OGGETTO: PATTO PER LA CITTA' DI GENOVA FINANZIATO CON RISORSE F.S.C. PROGRAMMAZIONE 2014-2020. LAVORI DI RIQUALIFICAZIONE PORTICCIOLO DI NERVI IN VIA GIOVANNI CABOTO A GENOVA NERVI.
APPROVAZIONE MODIFICHE AL CONTRATTO AI SENSI DELL'ART.106, COMMA 1, LETT.E) E COMMA 2 D.LGS.50/2016.
(CUP B37F17000010001 - CIG 8080730D56 - MOGE 14897)

APPROVAZIONE MODIFICHE AL CONTRATTO AI SENSI DELL'ART.106, COMMA 1, LETT.E) E COMMA 2 D.LGS.50/2016.

Oggetto: Riqualificazione del Porticciolo di Nervi. Via Caboto – Nervi.
Approfondimento di tematiche architettoniche esecutive.

SEZIONE A-A

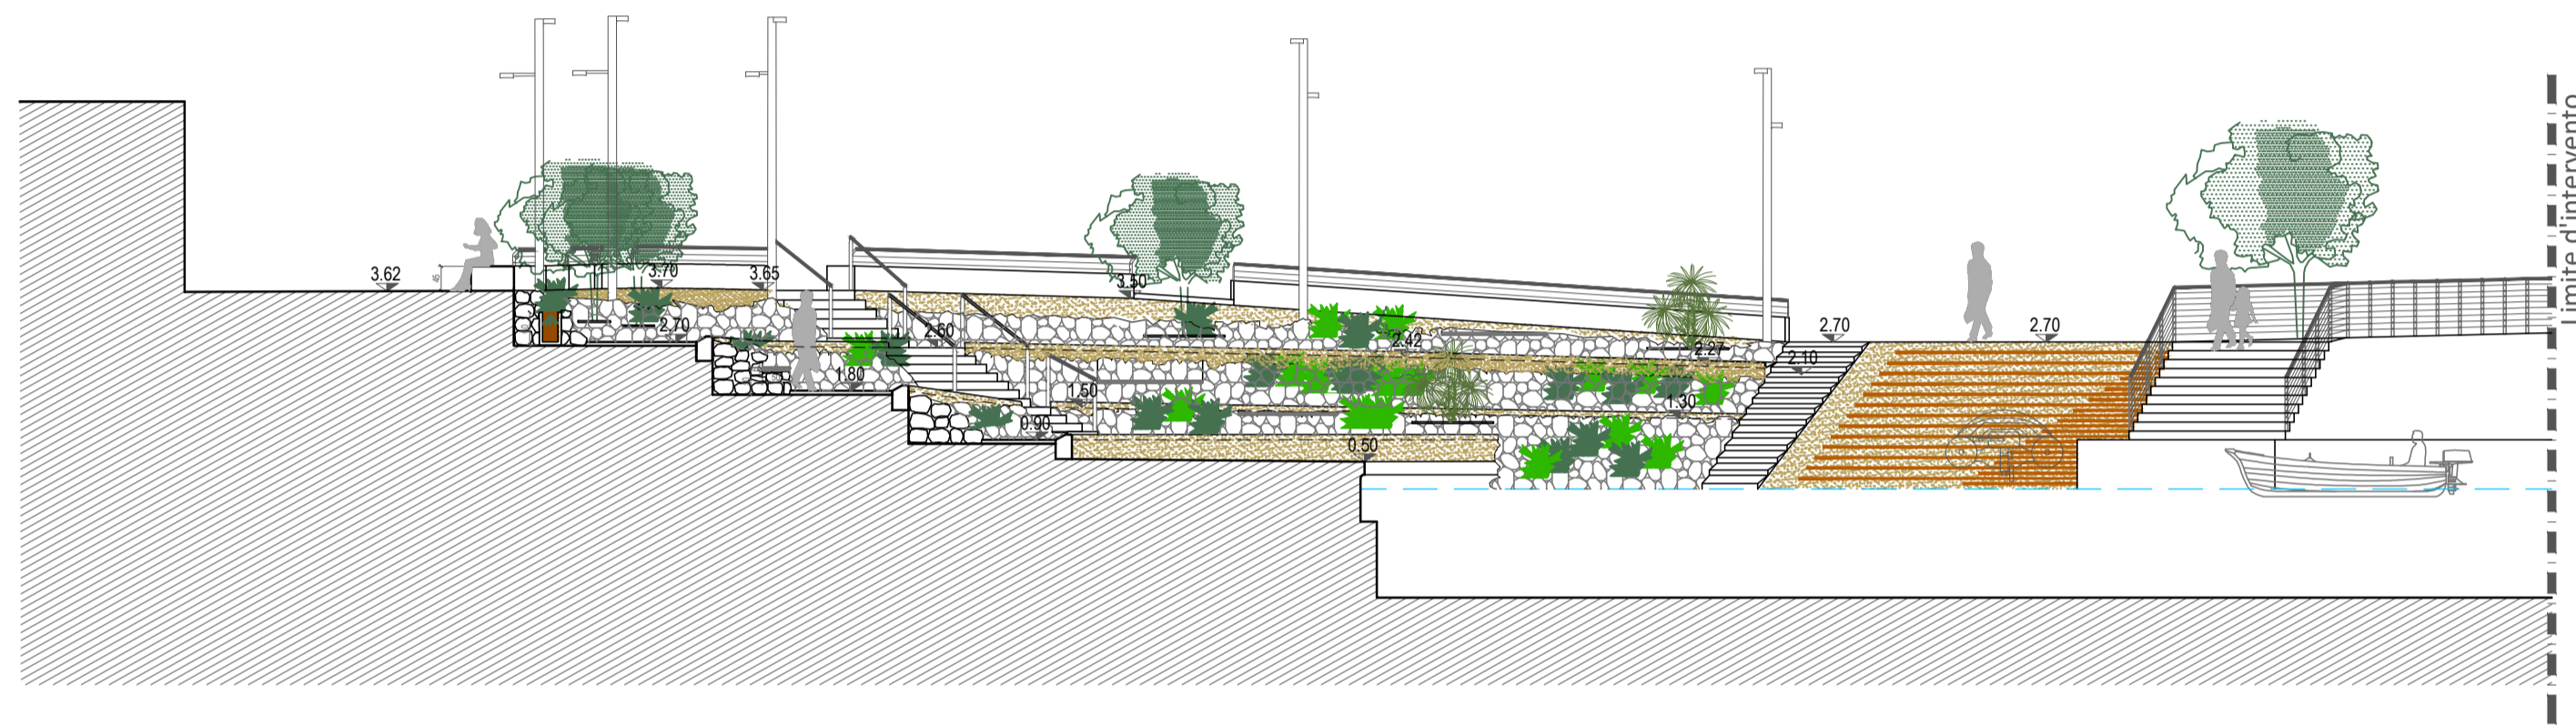
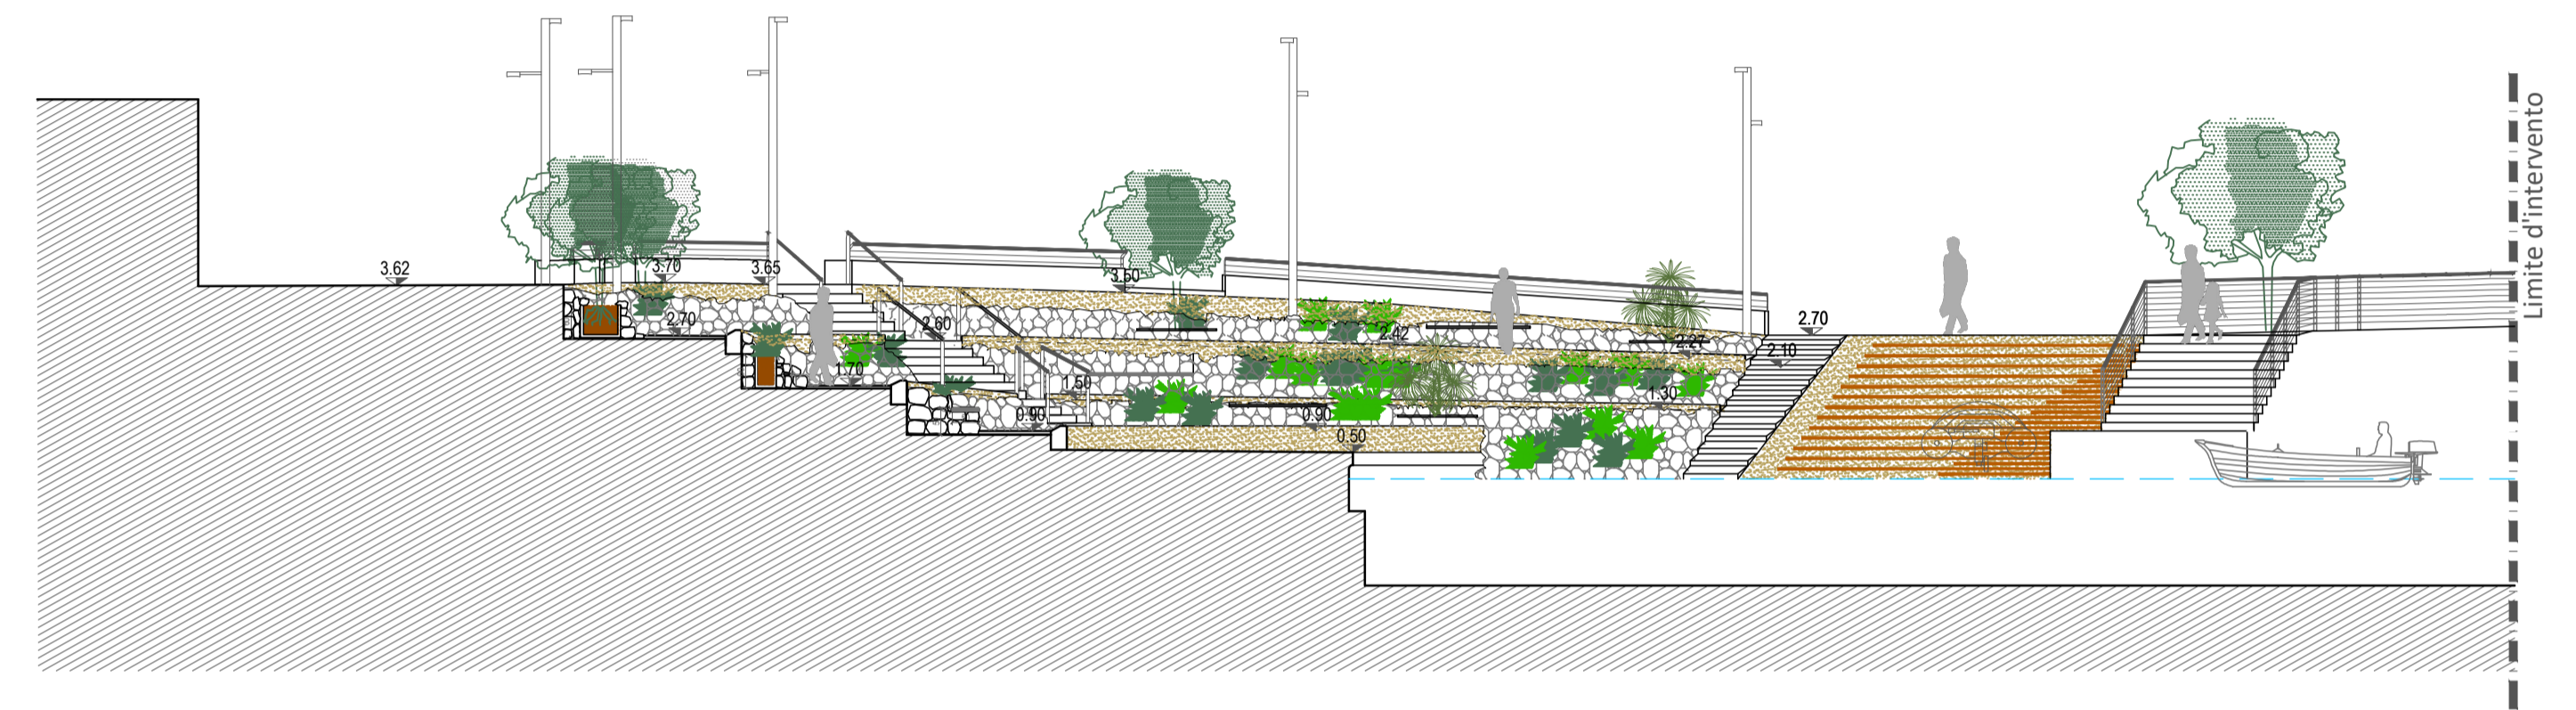
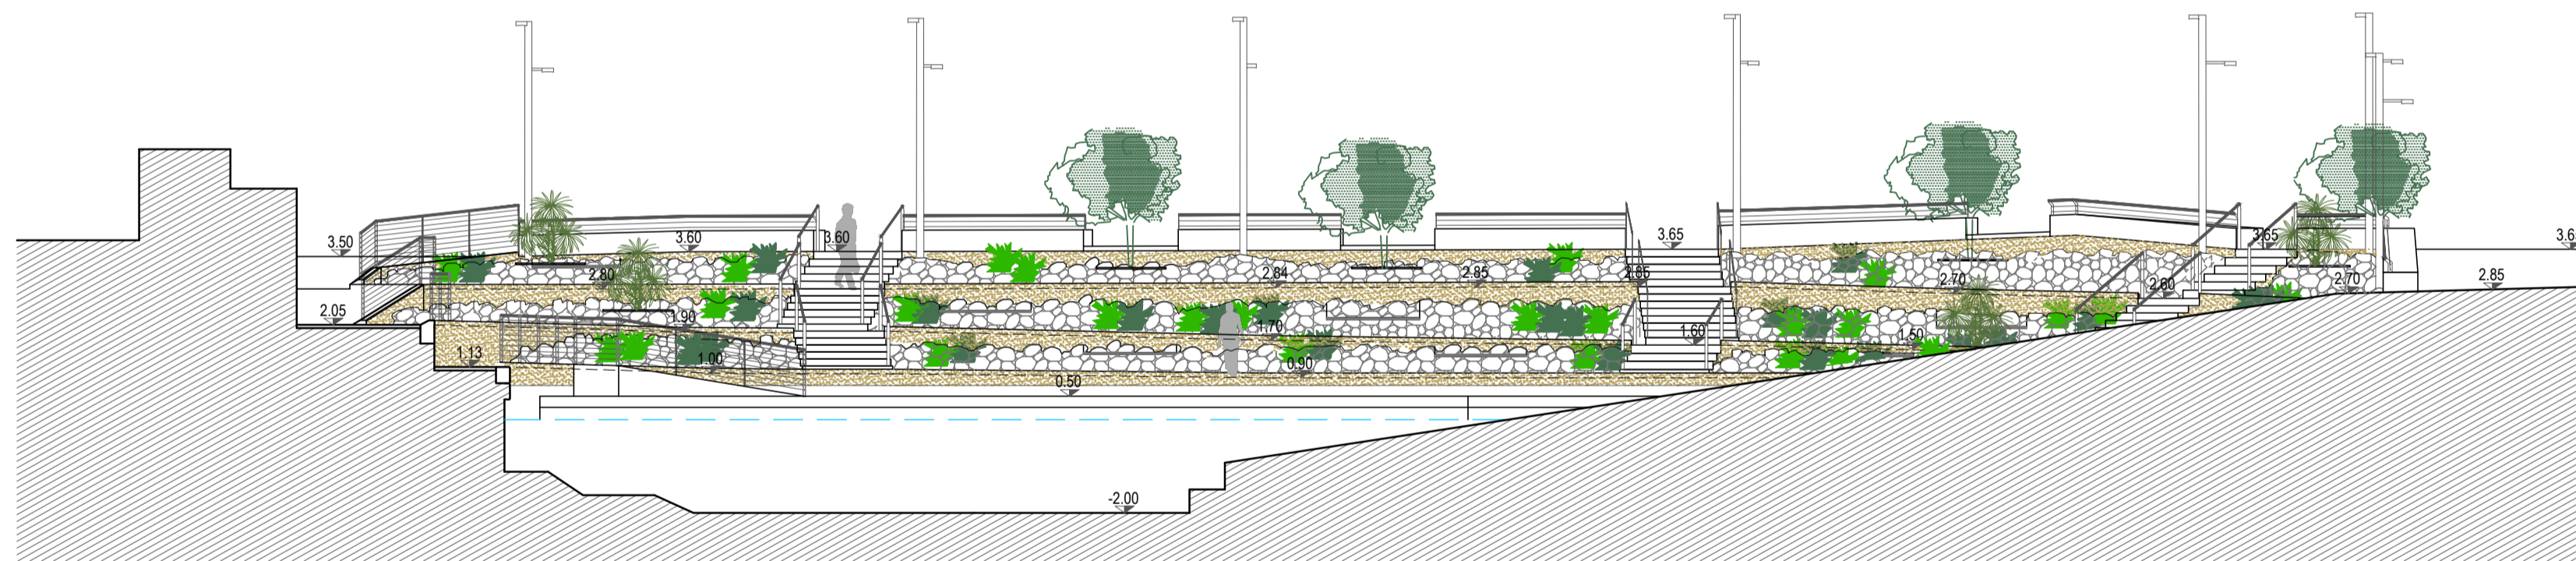
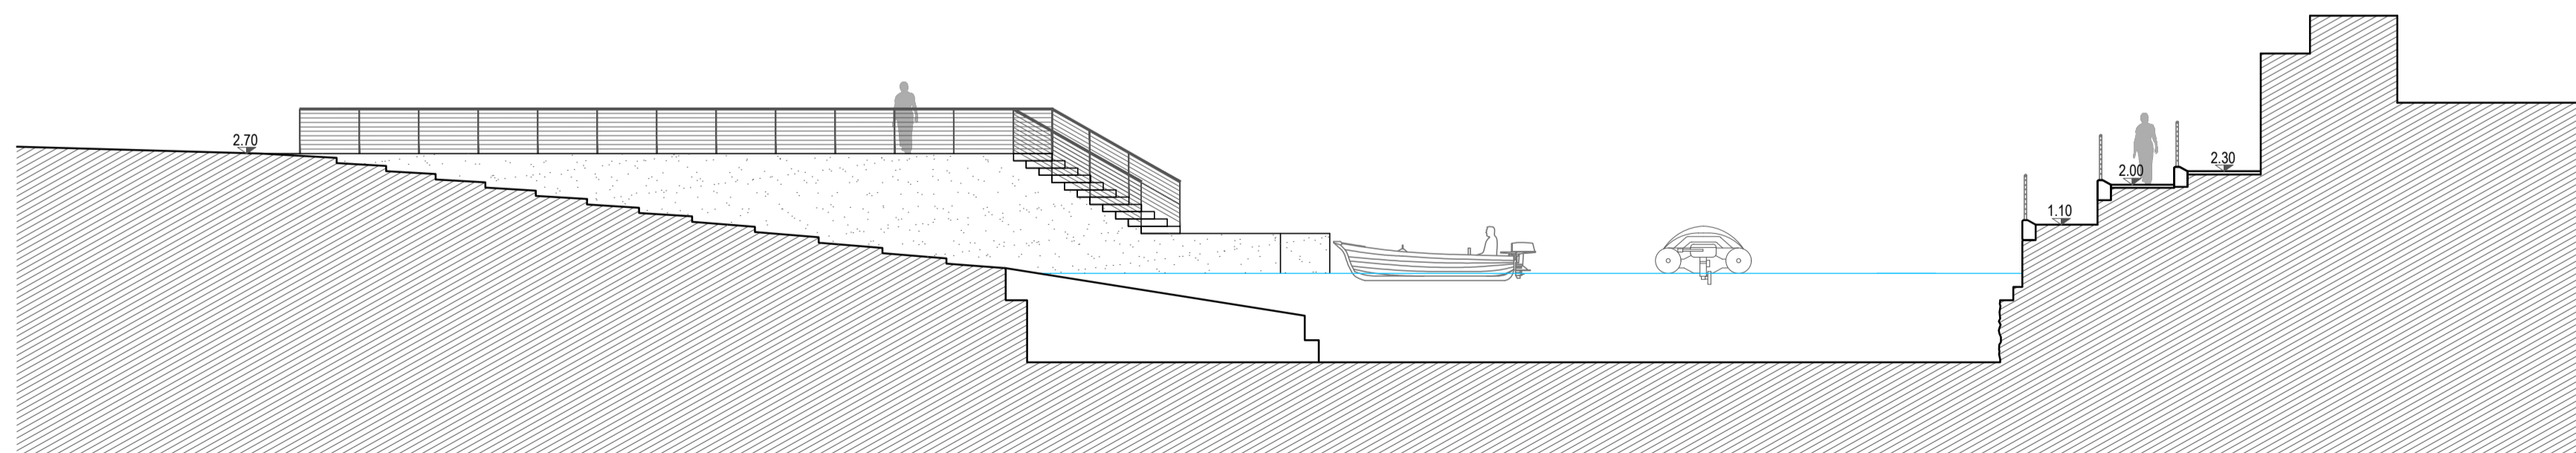
- prima consegna in data 21/10/2020, con i seguenti documenti:
 - TAV.B98PE.Gn.DS.3A., Planimetria di progetto, scala 1.200,
 - TAV.B98PE.Gn.DS.5A., Sezioni A-A, B-B, C-C, D-D, M-M, scala 1.100,
 - TAV.B98PE.Gn.DS.6A., Particolari ed arredi, scale varie.
- seconda consegna in data 29/10/2020 con aggiornamento della documentazione, in funzione delle modifiche richieste dall'Amministrazione (inserimento scala aggiuntiva, definizione alberature):
 - Approfondimento tematiche architettoniche esecutive - Relazione tecnica,
 - TAV.B98PE.Gn.DS.3A.Archit.27.10.2020, Planimetria di progetto, scala 1.200,

- Approfondimento tematiche architettoniche esecutive - Relazione tecnica del 18/2/2021,
- TAV.B98PE.Gn.DS.3B_18.2.2021, Planimetria di progetto, scala 1.200,
- TAV.B98PE.Gn.DS.5B_18.2.2021, Sezioni A-A, B-B, C-C, D-D, M-M, scala 1.100,
- TAV.B98PE.Gn.DS.6B_18.2.2021, Particolari ed arredi, scale varie,
- TAV.B98PE.Gn.DS.7B_18.2.2021, Sezioni J-J, P-P, scala 1.100.

Fig. 2. Schema cordolo alla quota del piazzale.

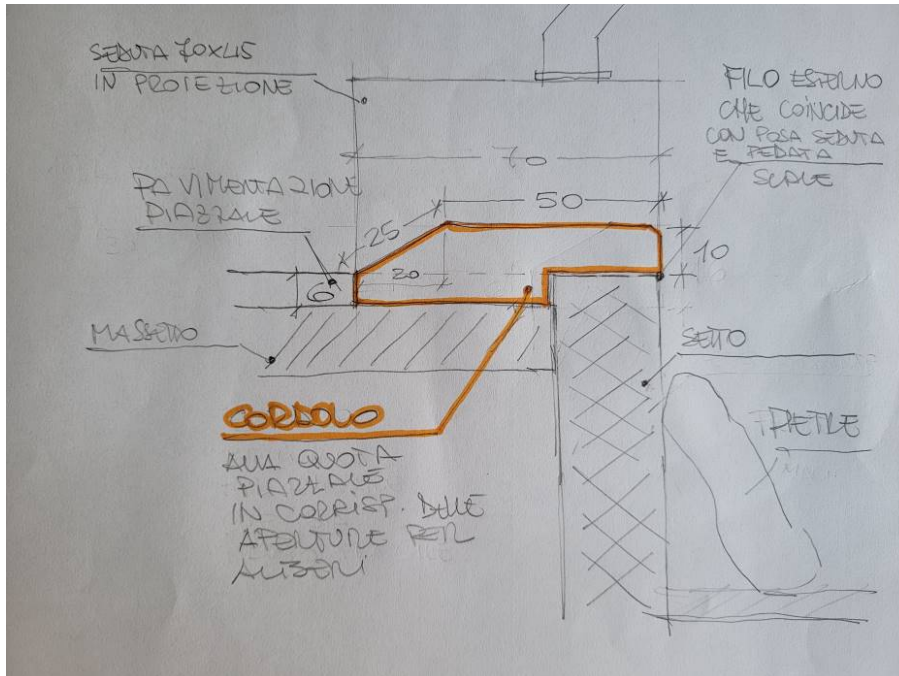
Al fine di armonizzare ulteriormente il progetto, in rapporto al contesto paesaggistico limitrofo, traendo spunto da una serie di indicazioni emerse dal confronto con l'Amministrazione, si è ipotizzato di interrompere la seduta di delimitazione del piazzale superiore.

Pertanto il bordo seduta, originariamente interrotto esclusivamente in corrispondenza delle due rampe di scale per accedere dal piazzale alla terrazza n. 4, verrebbe interrotto in altri cinque punti, con aperture della larghezza di 2 metri, quattro per le alberature e uno per l'inserimento di una scala aggiuntiva.

Si prevede l'inserimento di indicazioni podo-tattili di arresto/pericolo, costituite da bottoni podo-tattili tipo Novotop Access Acciaio, come già previsto per altri punti che lo necessitano all'interno del progetto.

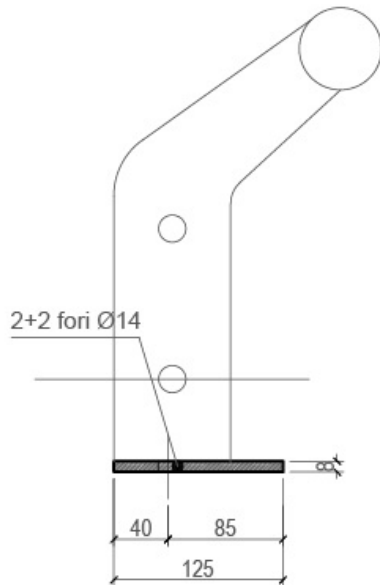
In merito alla valutazione della seduta superiore, si conferma la volontà di realizzarla possibilmente con elementi prefabbricati in calcestruzzo con l'utilizzo del Cemento Italcementi TX.active, cemento fotocatalitico dalle proprietà autopulente, disinficante, batteriostatico. Al fine di potenziare l'aspetto della sicurezza, i progettisti, l'arch. Gallarati, l'ing. Deprati e il D.L. geom. Casaleggio, e la scrivente per gli approfondimenti architettonici, concordano sulla proposta di inserire un corrimano al di sopra della seduta superiore, sempre della stessa foggia del corrimano previsto nella ringhiera lato molo, con la stessa cadenza e posizionato ad un'altezza complessiva di 34 cm, al di sopra della seduta. Tale ipotesi era stata anche valutata telefonicamente nei giorni precedenti con l'arch. Passano.

In sede di sopralluogo ci si esprime favorevolmente per il campione n. 4 con colorazione cod. C3004 dalla cartella colori della Biocalce, per cordoli e sedute, proponendo che possano essere entrambi realizzati con elementi prefabbricati in calcestruzzo con l'utilizzo del Cemento Italcementi TX.active. Per ottenere questa colorazione, all'impasto verrà aggiunto un pigmento.

Si ritiene che sia molto importante che venga autorizzata l'esecuzione di sedute e cordoli con la stessa metodologia, dal momento che l'aver richiesto una colorazione tonalizzata cod. C3004, rispetto al bianco previsto nel progetto originario, implica che questi elementi non possano essere realizzati in cantiere, ma bensì in uno stabilimento, che garantisca una colorazione omogenea per tutti gli elementi.

SEZIONE LONGITUDINALE

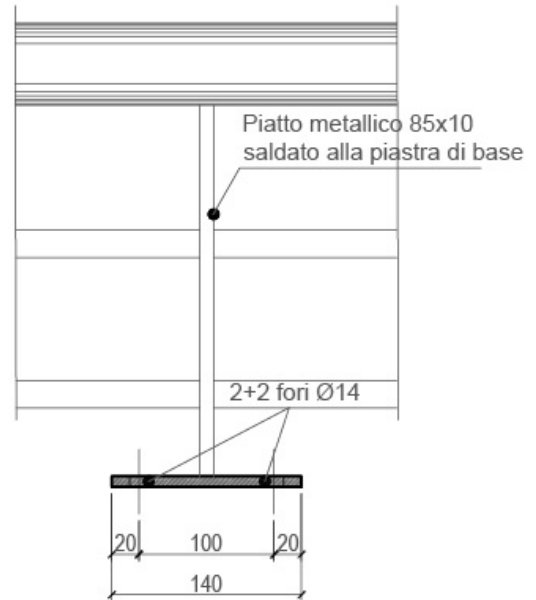
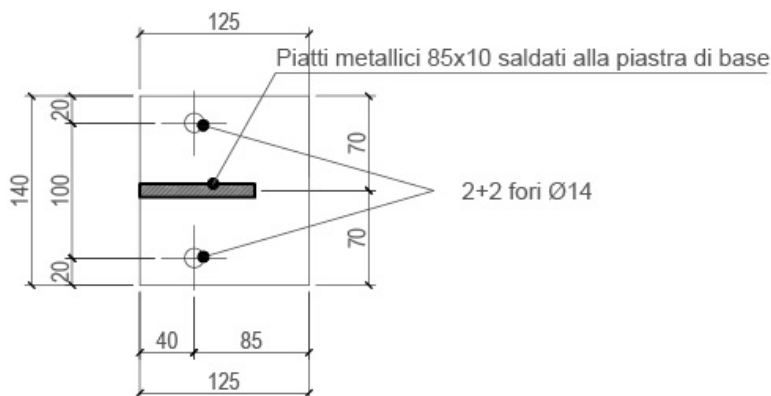
9. Modifica della tipologia costruttiva della seduta superiore ed elemento di protezione.
